完成用部品の自主回収と交換について（周知依頼）

啓愛 K-TB58AAL ピラミッドレシーバーチューブ アルミ
啓愛 K-TB58ATI ピラミッドレシーバーチューブ チタン

自主回収のお知らせ

1. 対象製品

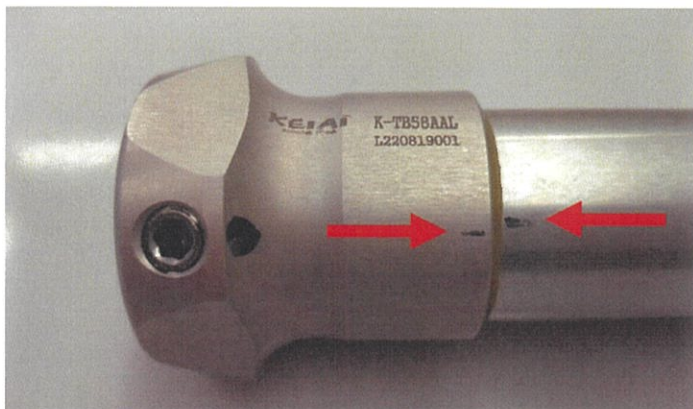
骨格構造義足 義足調整用部品 チューブ ピラミッド（メス付）

型番 K-TB58ATI 部品名称 ピラミッドレシーバーチューブ チタン

型番 K-TB58AAL 部品名称 ピラミッドレシーバーチューブ アルミ

チューブアルミとピラミッドレシーバーの接続部に回旋が認められた。

チューブアルミとピラミッドレシーバーの結合部のはめあい公差および接着力不足

K-TB884AAL (チューブアルミ 400mm ($\phi 30$)) と K-CA75AAL (ピラミッドレシーバー
チューブクランプ アルミ ($\phi 30$))

K-TB884AAL (チューブアルミ 400mm ($\phi 30$)) と K-CA75ATI (ピラミッドレシーバー
チューブクランプ チタン ($\phi 30$))
